KOMISE ÚZEMNÍHO ROZVOJE A VÝSTAVBY RMČ PRAHA 4

Zápis: 34. zasedání dne 4. června 2018 od 16.00 v místnosti č. 301 na Nuselské radnici, Tábořská 500, Praha 4

4. Návrh připomínek MČ Praha 4 k Metropolitnímu plánu

ZÁSADNÍ připomínky městské části Praha 4 k návrhu Metropolitního plánu:

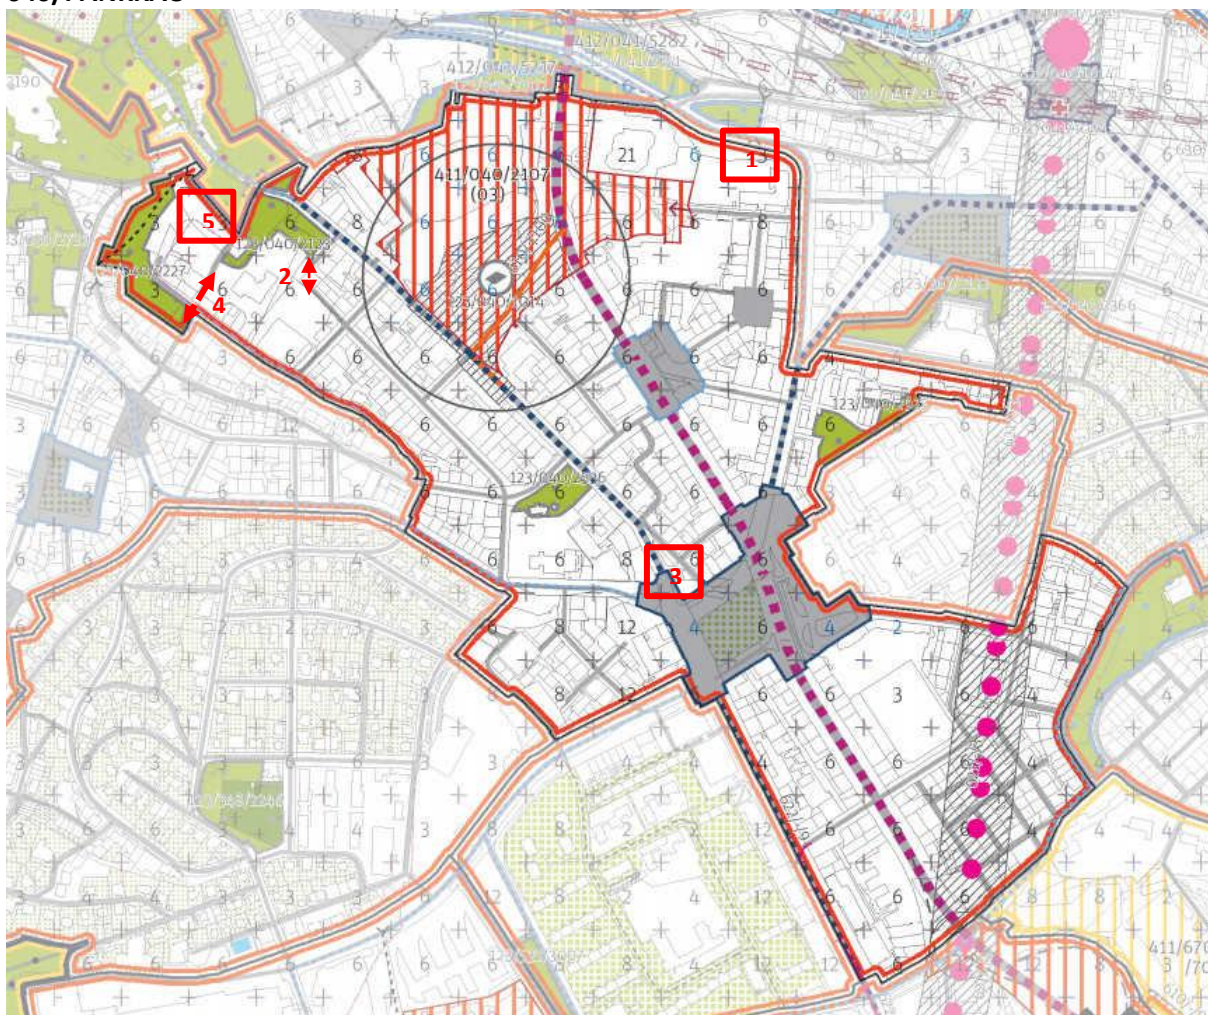
1. Požadujeme upravit vymezení parku u ulice Na Bučance. K tomuto parku požadujeme přičlenit stávající zeleň podél jižní strany komunikace Čiklova až po křížení s ul. Petra Rezka.

2. Požadujeme doplnit vymezení pěší prostupnosti ve formě pěšího propojení slepých úseků ulic Marie Cibulkové a U Jedličkova ústavu.
3. Požadujeme plochu náměstí Hrdinů rozšířit o parkově upravené uliční prostranství v závěru ulice Na Pankráci.

5. Požadujeme přičlenit plochu mezi tenisovými kurty v ul. Podolské schody a hradbami NKP Vyšehrad k ploše rekreační vybavenosti vymezené ve výkrese infrastruktury.

7. Požadujeme transformační plochu 411/040/2107 vymezit jako plochu, v níž je podmínkou pro rozhodování o změnách v území zpracování územní studie.
8. Požadujeme v hlavním výkrese vymezit plochou stávající areály občanské vybavenosti určené k zachování (Krajského ředitelství Policie HMP, Jedličkův ústav, Zdravotnická škola 5. Května, MŠ Lounských).

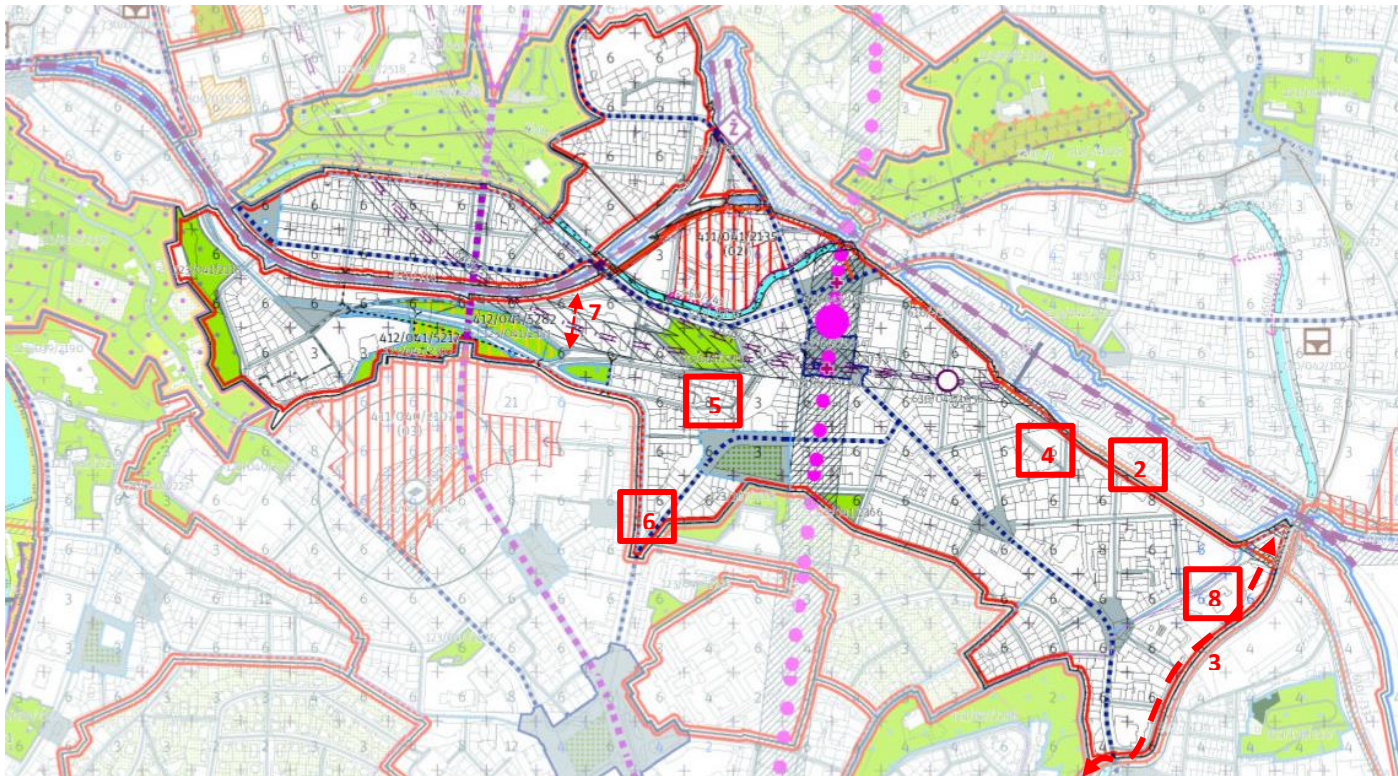
1. V popisu cílového charakteru lokality požadujeme doplnit požadavek na respektování kulturních hodnot a ochranu nemovitých kulturních památek v městské památkové zóně Nusle.

2. Nesouhlasíme s návrhem veřejně prospěšné stavby komunikačního propojení Čiklova – Otakarova – Nad Vinným potokem. Navrhujeme ji z návrhu vyřadit. Komunikační propojení v úseku Čiklova – Otakarova prochází skrze řadu historických činžovních domů, které jsou součástí cenné zástavby v městské památkové zóně Nusle a které by musely být demolovány. Vlivy této stavby na kulturní, architektonické a archeologické dědictví byly ve Vyhodnocení vlivů Územního plánu hl. města Prahy na životní prostředí identifikovány jako významně negativní. Odůvodnění MPP zcela postrádá řádné zdůvodnění návrhu komunikačního propojení. Nelze tak vyhodnotit dopad této stavby na okolní komunikační síť ani na životní prostředí.

10. Požadujeme v hlavním výkrese vymežit plochou stávající areály občanské vybavenosti určené k zachování (ZŠ a MŠ Křesomyslova, ZŠ Tábořská, ZŠ Mendíků, MŠ K Podjezdu, ÚMČ P4, Gymnázium Svatoslavova, poliklinika Tábořská).

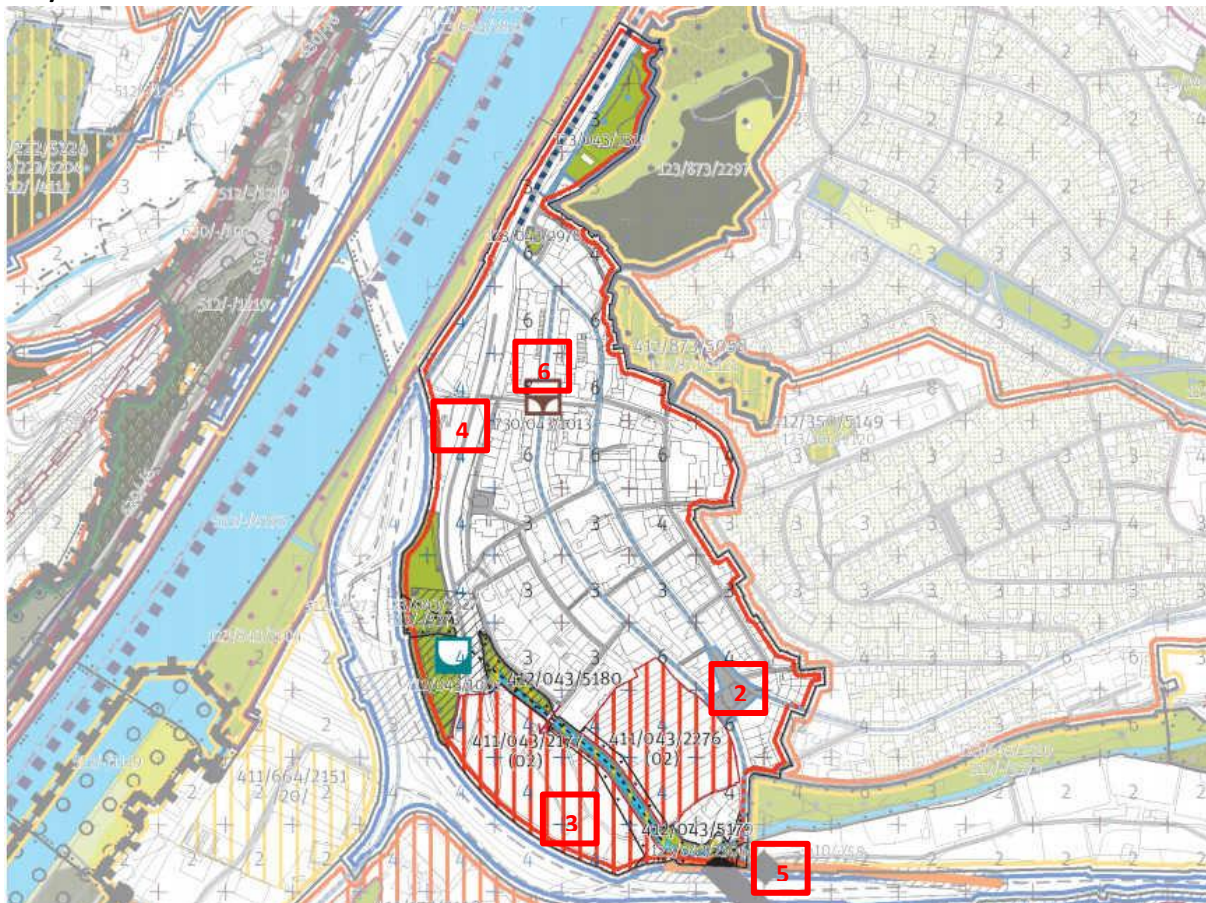
1. V popisu cílového charakteru lokality požadujeme doplnit požadavek na zachování a ochranu historického jádra předměstské obce Braník s jeho specifickou urbanistickou strukturou.

2. V ploše Branického náměstí požadujeme vymezit parkově upravenou část náměstí.
3. Požadujeme nevymezovat transformační obytnou plochu 411/043/2177 mezi Jižní Spojkou a Kunratickým potokem. Na tuto plochu požadujeme rozšířit místní park Braník 123/043/2527 vymezený v ul. Na Mlejнку.

8. Požadujeme v hlavním výkrese vymezit plochou stávající areály občanské vybavenosti určené k zachování (ZŠ Školní a MŠ Mezivrší, MŠ Bezová, Záchraná služba a pavilony zdravotnických zařízení Nad Malým Mýtem, Domov pro seniory Branická)

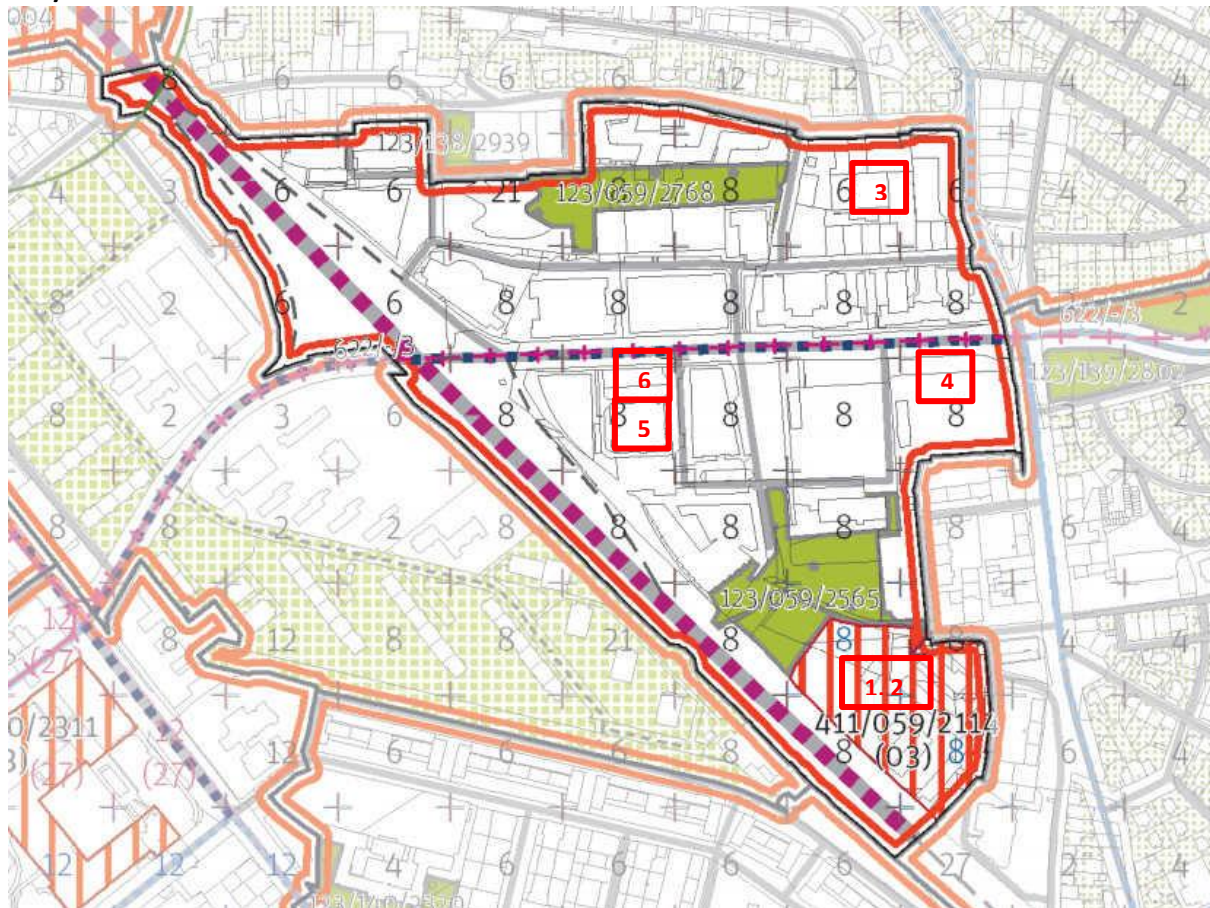
1. V popisu cílového charakteru lokality požadujeme vypustit požadavek na dotvoření výškové kompozice lokality.
2. Nesouhlasíme s navrženou výškovou regulací se stanovenou hladinou věží 27 RNP (100m). Požadujeme snížit hladinu věží na 21 RNP, což odpovídá výškovému limitu 70 m, který byl pro Pankráckou pláň doporučen WHC UNESCO.

4. Výškový regulativ 8 RNP (zobrazen černou barvou) na nároží ul. Vyskočilova a Michelská (tenisové kurty) neodpovídá skutečnému stavu, kdy se na pozemcích nachází pouze přízemní budova. Pokud je plocha vymezena jako stabilizovaná, výškový regulativ pro ni stanovený a zobrazený černou barvou musí odpovídat výškové hladině v této ploše. Pokud MPP v této ploše navrhuje novou výškovou hladinu, musí to být v hlavním výkrese transparentně vyznačeno v souladu s čl. 98 (plochy s rozmezím podlažnosti nově navrženým jsou zobrazeny modrou barvou).

5. Požadujeme ve výkrese infrastruktur vymezit objekt a pozemky Balance Club Brumlovka jako plochu rekreační vybavenosti, tak aby funkce sportovního zařízení byla zachována.

6. Požadujeme doplnit náměstí lokální úrovně vymezené plochou při ul. Vyskočilova.

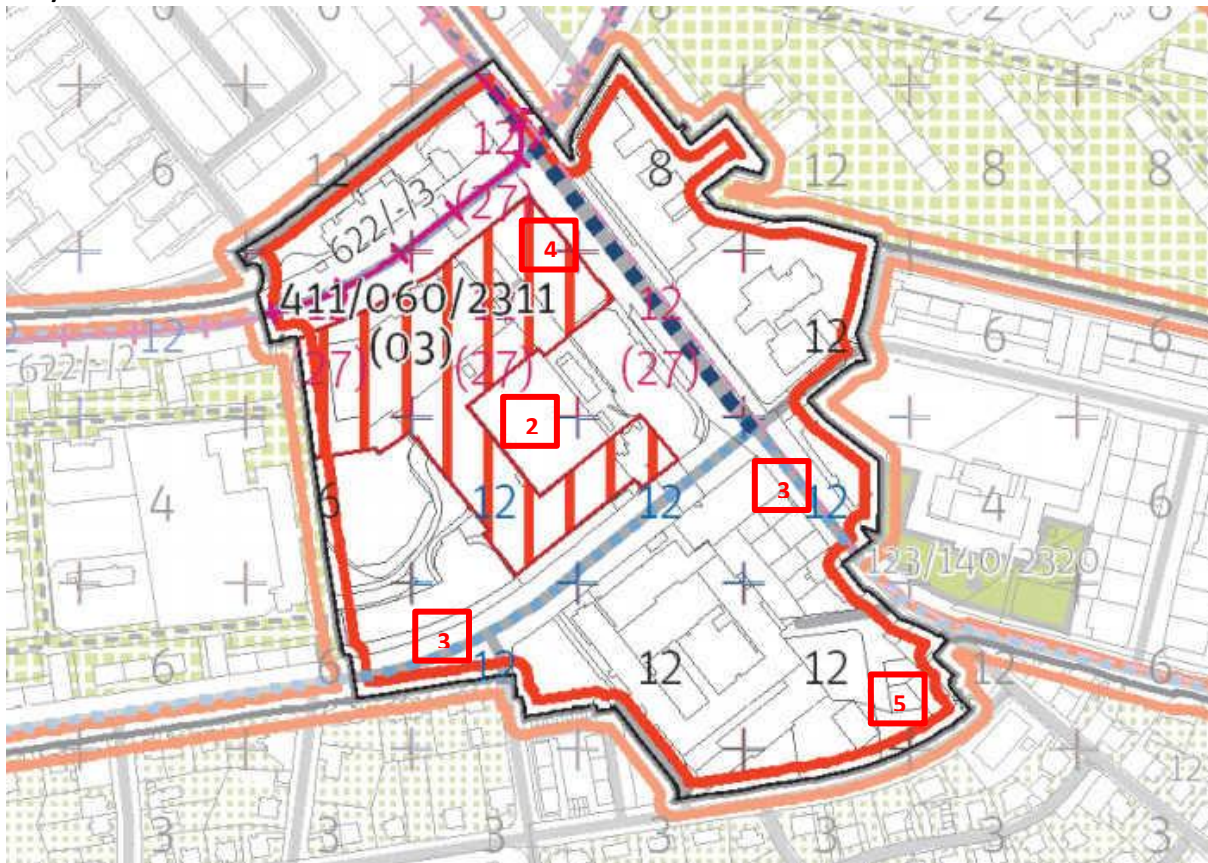
1. V popisu cílového charakteru lokality požadujeme vypustit požadavek na dotvoření výškové kompozice lokality.
2. Nesouhlasíme s navrženou výškovou regulací se stanovenou hladinou věží 27 RNP (100m).

5. Zástavba jihovýchodního cípu lokality (dva bodové panelové domy obklopené parkem) má zcela odlišný charakter od zbytku lokality. Požadujeme proto tuto část přiřadit k sousední lokalitě 352/Horní Krč.

061/NÁDRAŽÍ KRČ

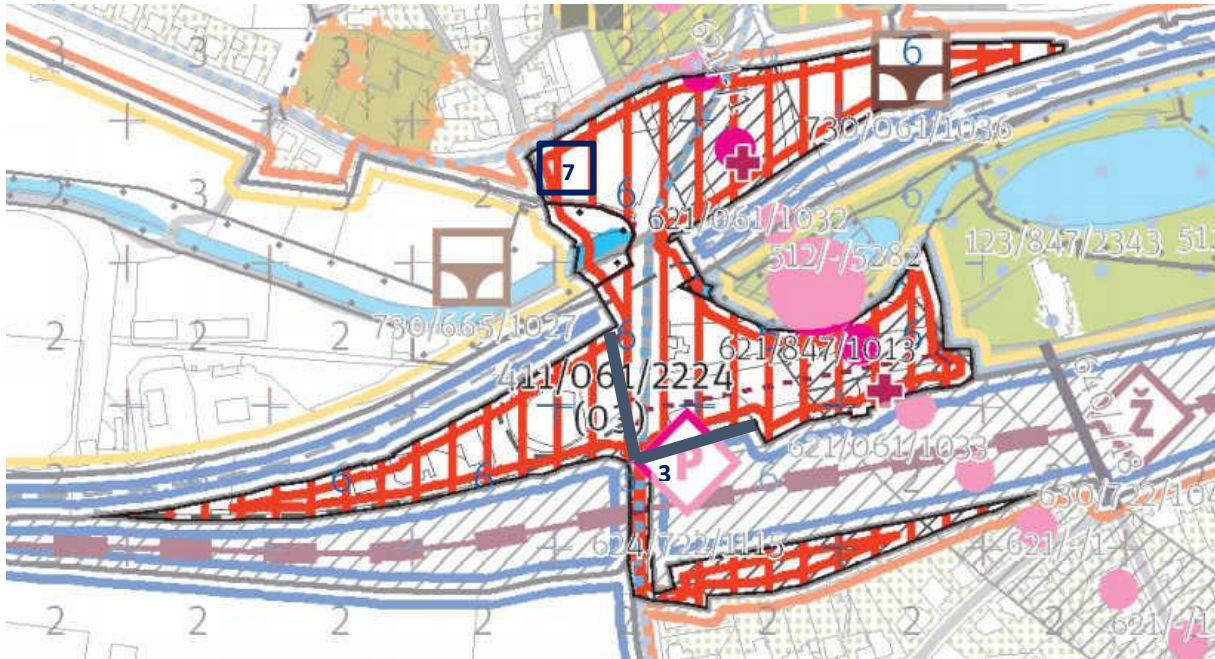
7. Požadujeme vymezit místní park mezi ulicemi Branická a V Podzámčí v okolí kaple sv. Anny v místě historické stopy jádra obce Dolní Krč v návaznosti na důležité přírodní a rekreační území v okolí Kunratického potoka.

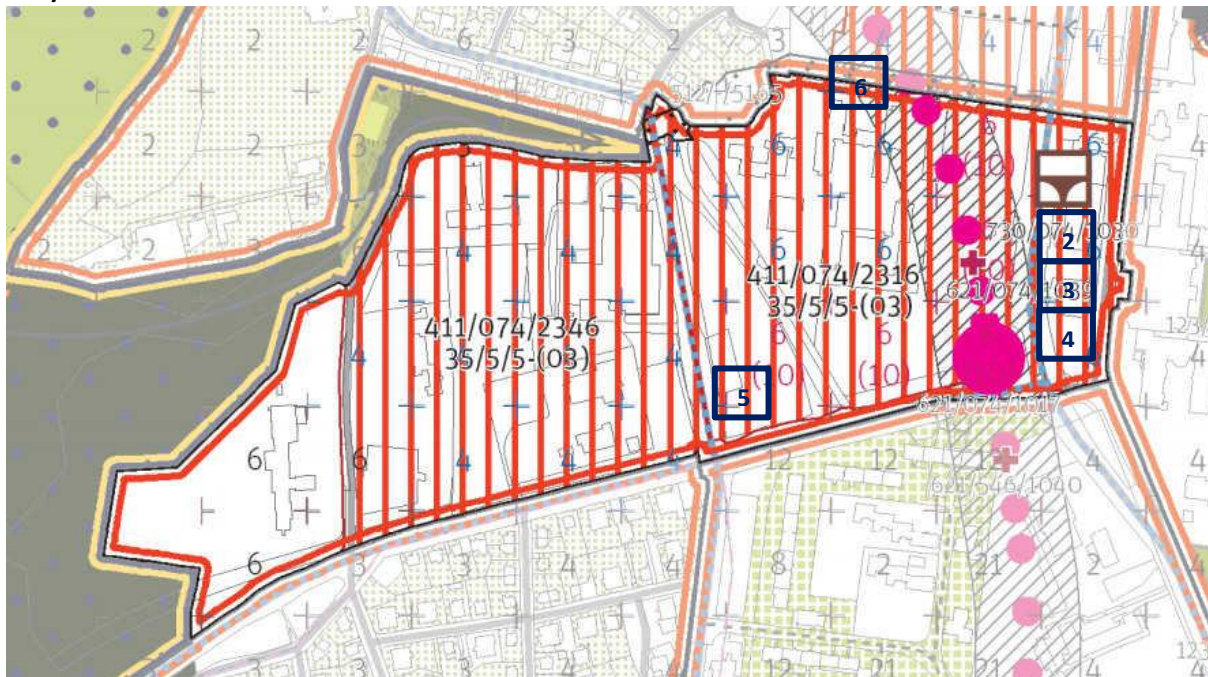
1. Požadujeme transformační plochy 411/074/2346 a 411/074/2316 společně s plochou 411/360/2116 (v lokalitě 360/Krč) vymezit jako plochu, v níž je podmínkou pro rozhodování o změnách v území zpracování územní studie.

2. Plochu mezi ul. Vídeňská a Thomayerova požadujeme vymezit v hlavním výkrese jako plochu občanské vybavenosti.
3. Požadujeme snížit výškovou regulaci 6 RNP v ploše mezi ul. Vídeňská a Thomayerova s ohledem na urbanistický a architektonický význam přilehlého areálu Thomayerovy nemocnice.

7. V transformační ploše 411/074/2346 požadujeme snížit výškový regulativ 4 RNP na 3 RNP.
8. Požadujeme v hlavním výkrese vymezit plochou stávající areály občanské vybavenosti určené k zachování (Domov pro seniory Sulická).

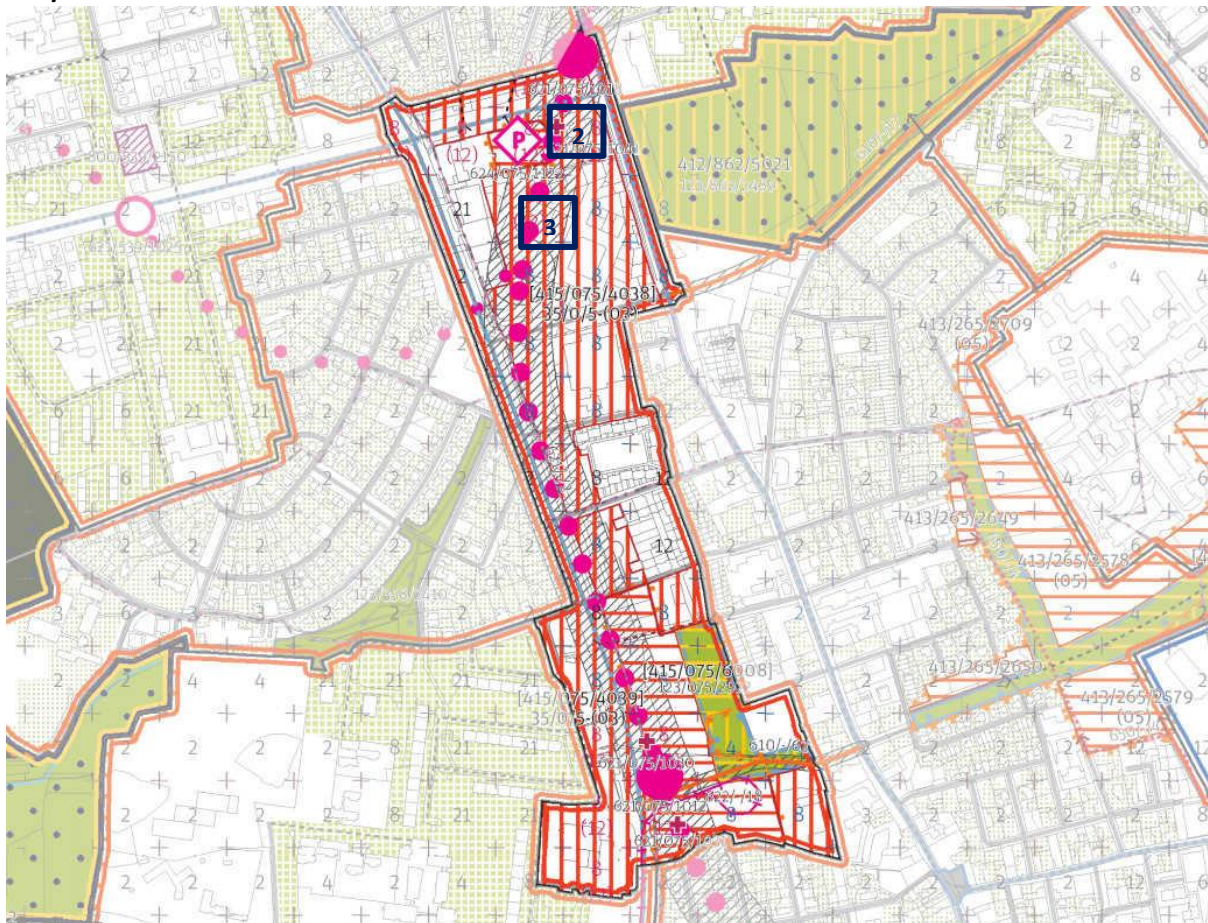
1. Požadujeme celou lokalitu vymezit jako plochu, v níž je podmínkou pro rozhodování o změnách v území zpracování územní studie.
2. Požadujeme doplnit vymezení náměstí bodem v návaznosti na navržený vestibul stanice metra v rámci transformační plochy 415/075/4038. Vymezení plochy náměstí je důležité vzhledem k plánované stanici metra v tomto území, která zvýší význam místa a bude vyžadovat odpovídající veřejný prostor s aktivním parterem.
3. Požadujeme doplnit vymezení místního parku bodem v centrální poloze transformační plochy 415/075/4038. Park je důležité vymezit především pro uživatele transformované lokality jako klidové zázemí rušnějšího okolí metra.

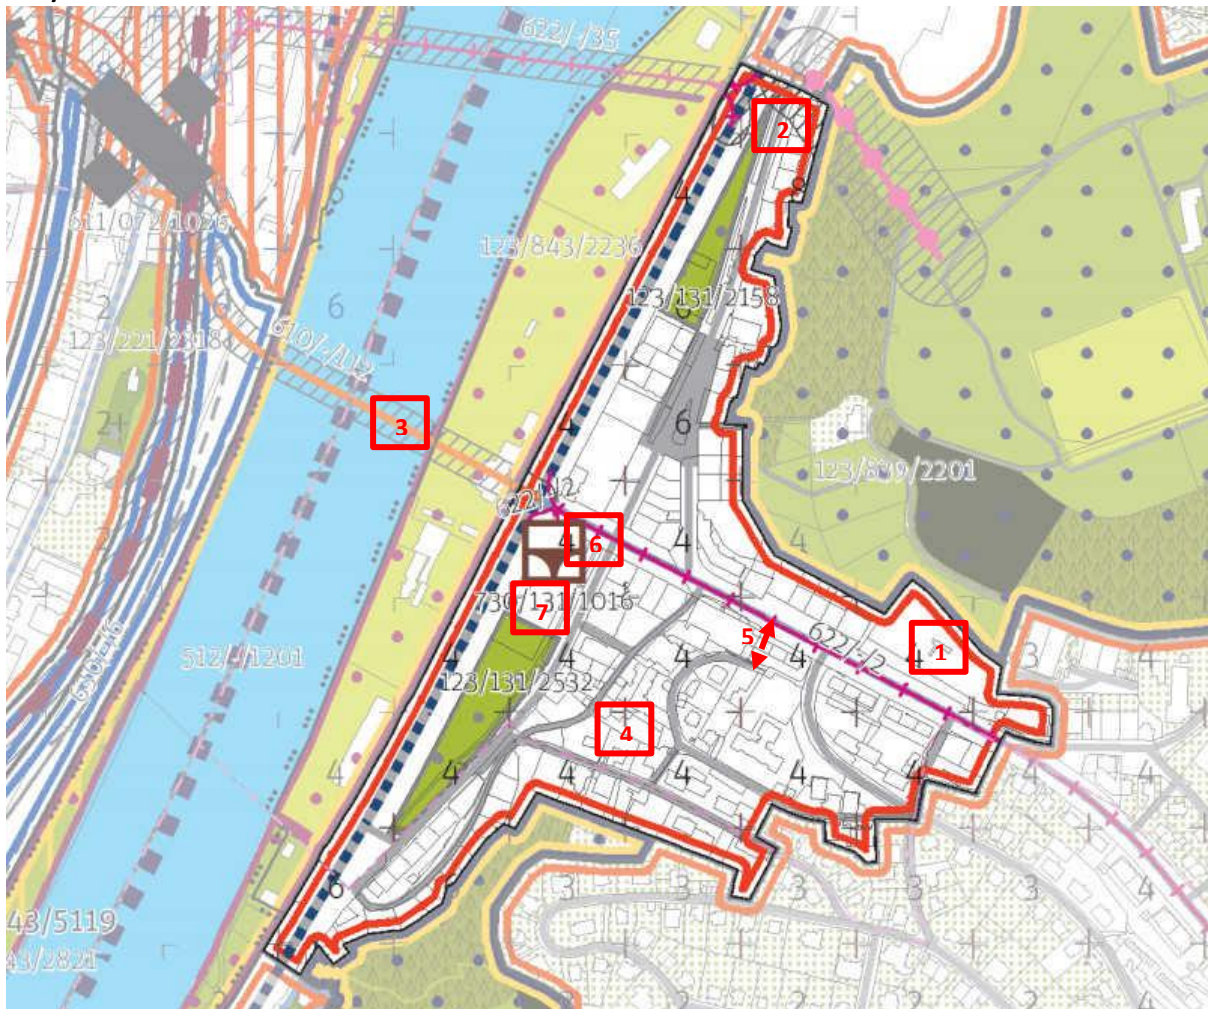
1. Nezastavěnou plochu pozemků parc. č. 1225, 1226/1 a 1226/3 v k.ú. Podolí navrhujeme oddělit z lokality Dvorce a přičlenit ji k lokalitě Park Kavčí Hory. Předmětná plocha je dlouhodobě nezastavěná a v platném územním plánu je vymezena jako nezastavitelná. Představuje určitou formu předpolí přírodní památky Dvorecké stráně. Proto považujeme za vhodnější ji přičlenit k sousední rekreační lokalitě než ke stavební lokalitě Dvorce.

7. Místní park 123/131/1016 Dvorce rozšířit severním směrem k Dvoreckému náměstí.
